MODIFICATION SIMPLIFIÉE DU P.L.U.

PRÉSENTATION DES AJUSTEMENTS PROPOSÉS AU PLAN LOCAL D'URBANISME

Corrections d'erreurs matérielles

WAVRIN Secteur rue du Colonel Driant AJOUT D'ETIQUETTES MANQUANTES

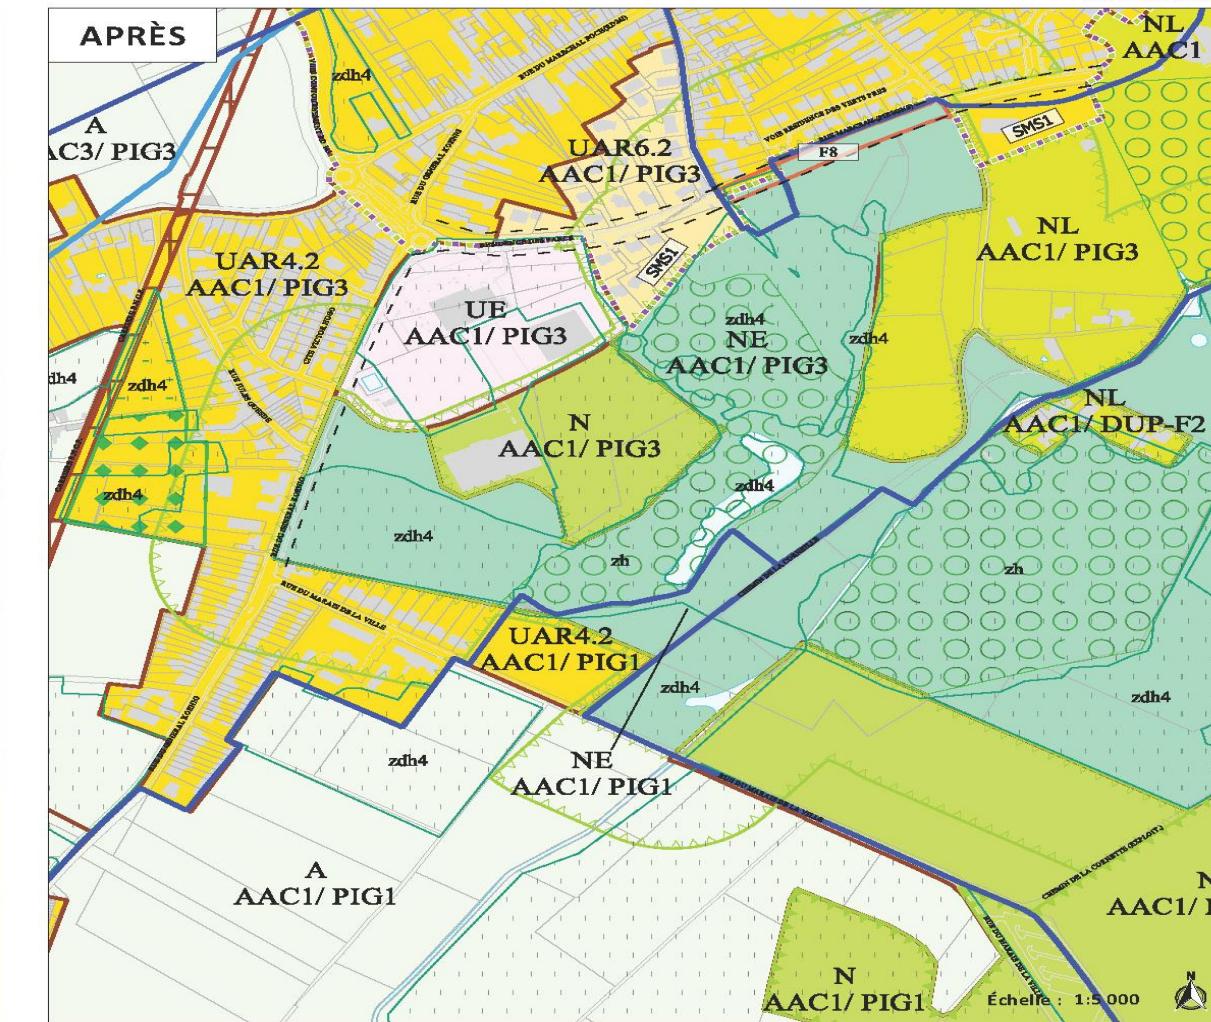
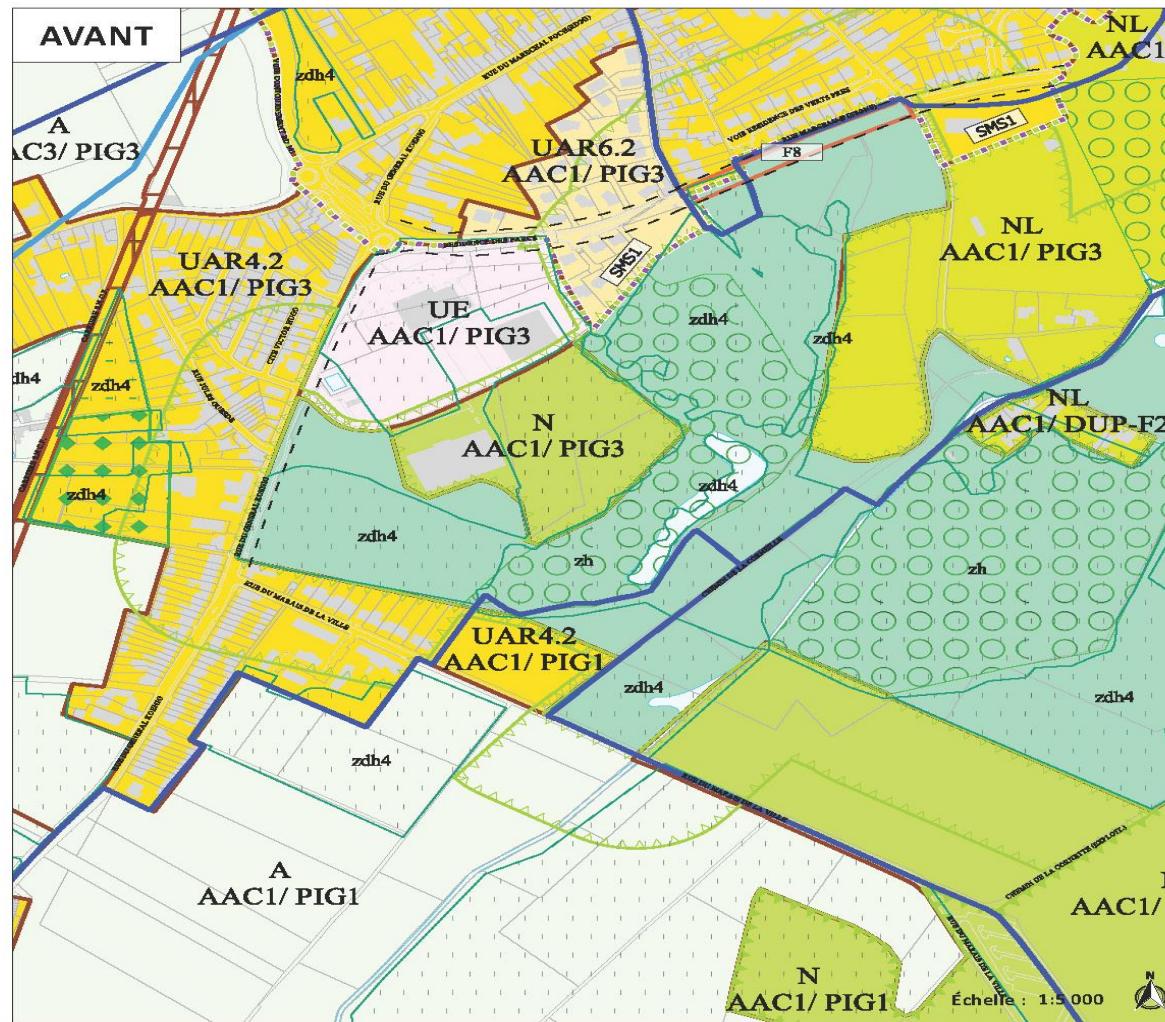
- Ajout des sigles NE AAC1, NE AAC1/PIG3, NE AAC1/PIG1 sur le plan de destination des sols, sur le secteur situé rue du Colonel Driant, chemin de la Corneille.

WAVRIN Secteur rue des Orchidées AJOUT D'UNE ETIQUETTE UAR6.2 AAC1/DUP-F2 MANQUANTE

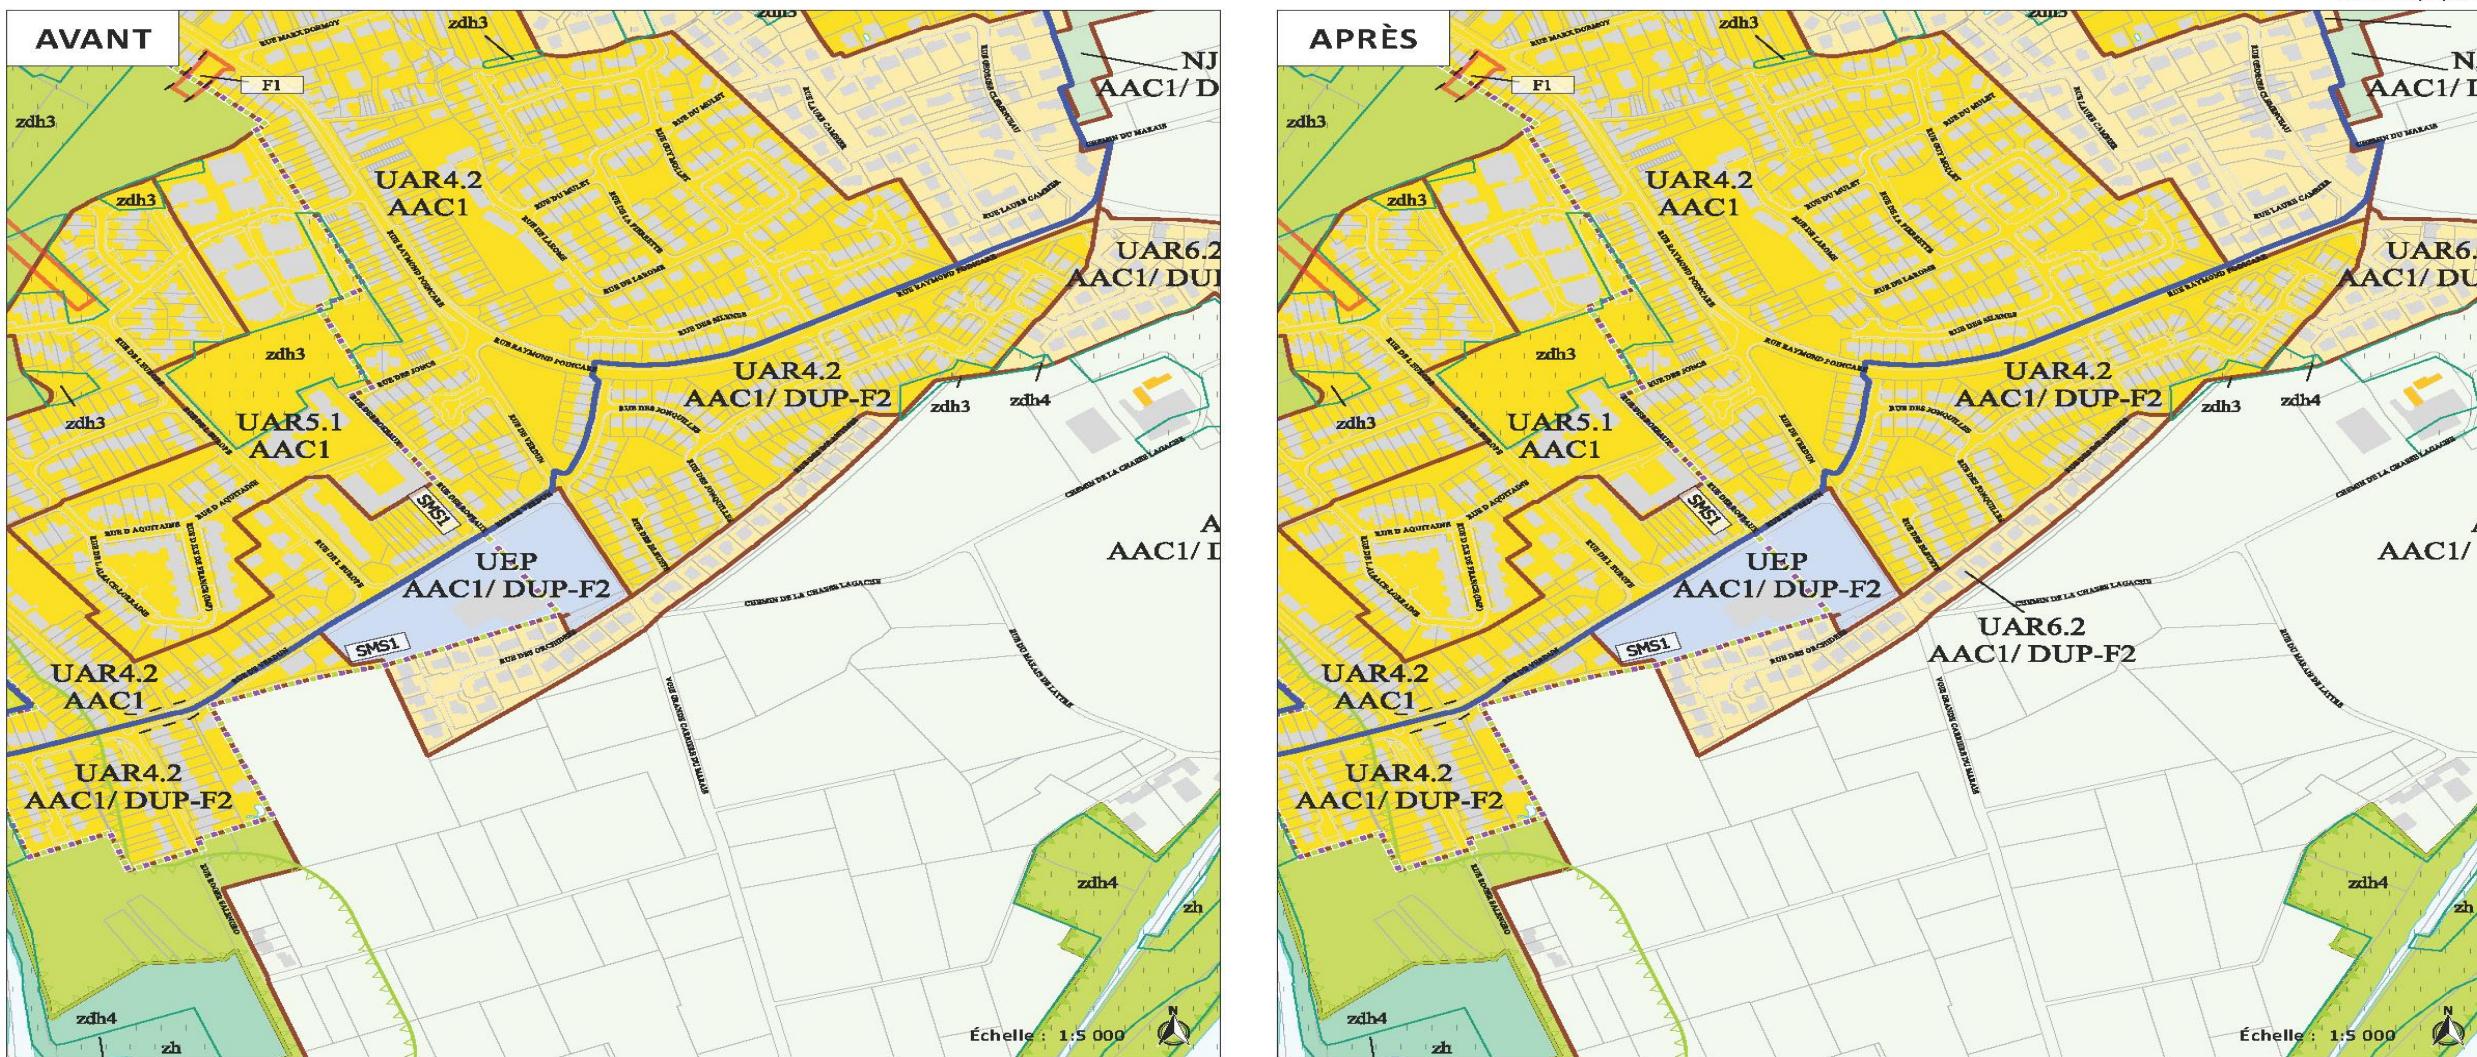
- Ajout d'un sigle UAR6.2 AAC1/DUP-F2 sur le plan de destination des sols, sur le secteur situé rue des Orchidées.

WICRES
AJOUT D'UNE ETIQUETTE A AAC3 MANQUANTE

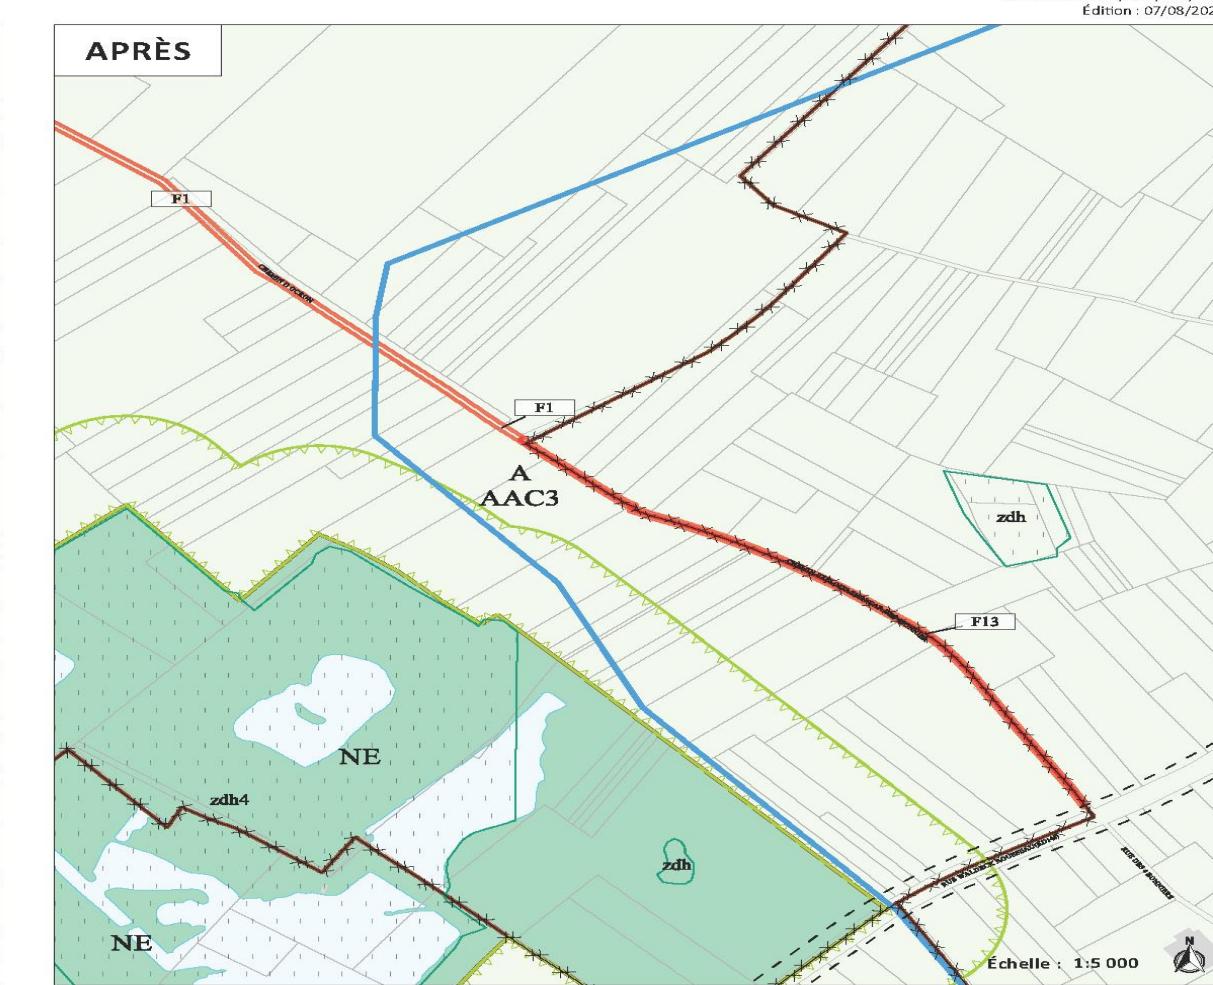
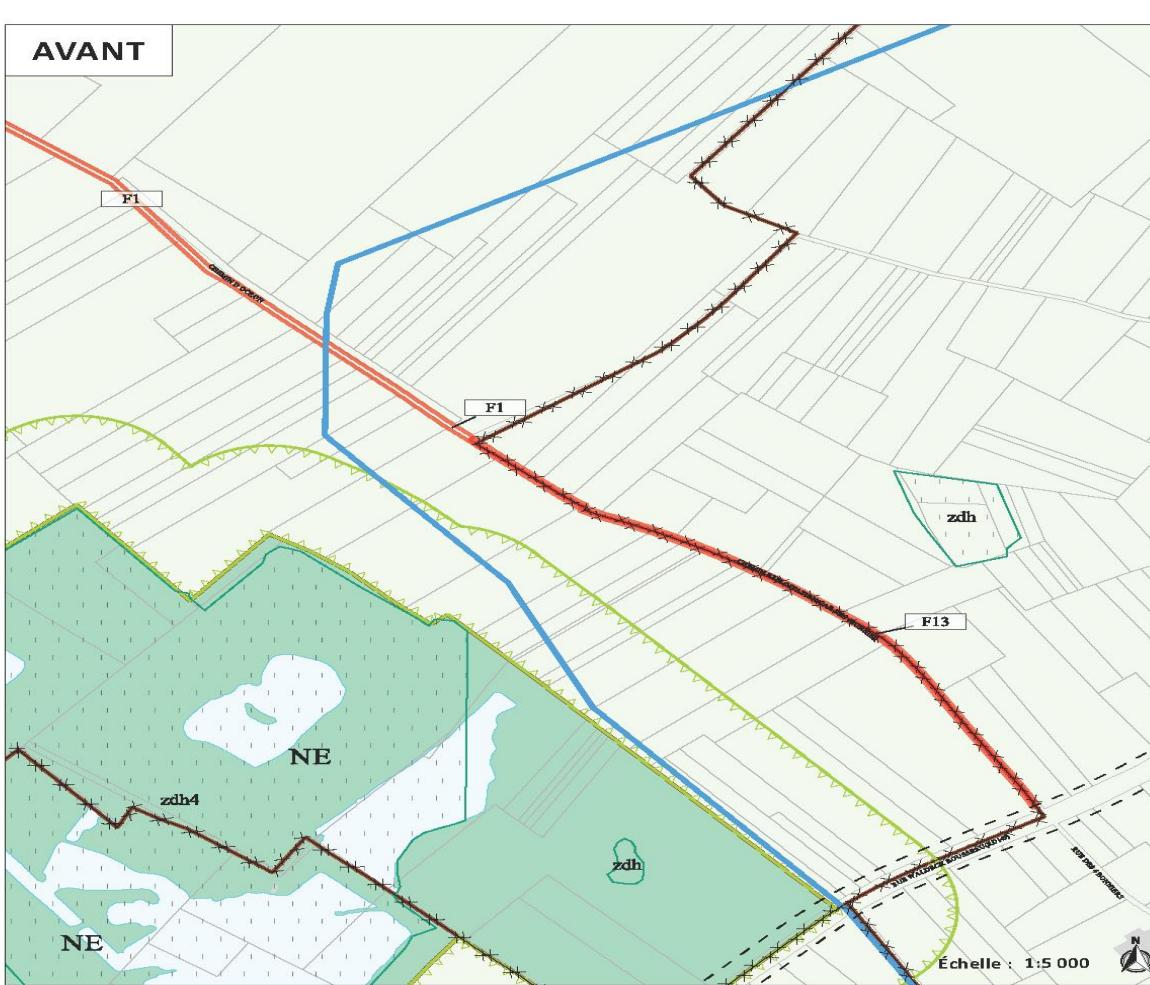
Ajout d'un sigle A AAC3 sur le plan de destination des sols, sur le secteur situé chemin des 4 Bonniers.
